改善箇所説明図

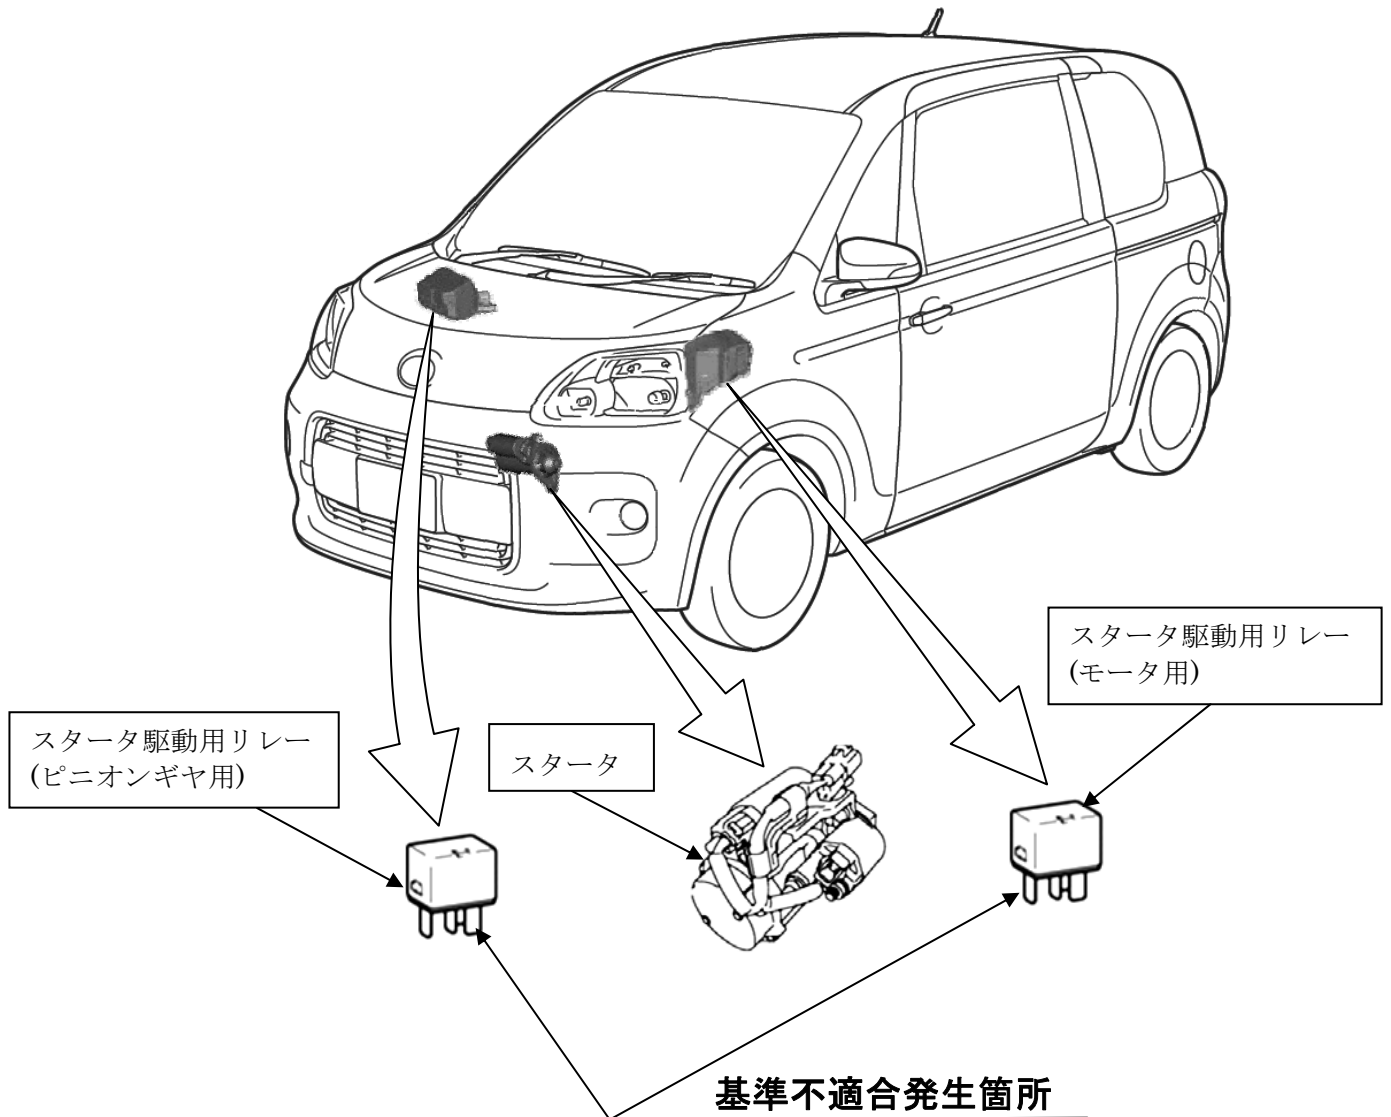
始動装置のスタータにおいて、スタータ駆動用リレーの通電設定が不適切なため、接点部に銀成分が凝集するものがある。そのため、そのままの状態で使用を続けると、接点部から銀成分がはがれ落ち、回路内に挟まると当該リレーが通電状態となりスタータが回転し続け、最悪の場合、火災に至るおそれがある。

全車両、当該リレーを対策品と交換するとともにスタータを新品と交換する。

識別：改善済み車両には車台番号打刻の左側に黄色ペイントを塗布する。
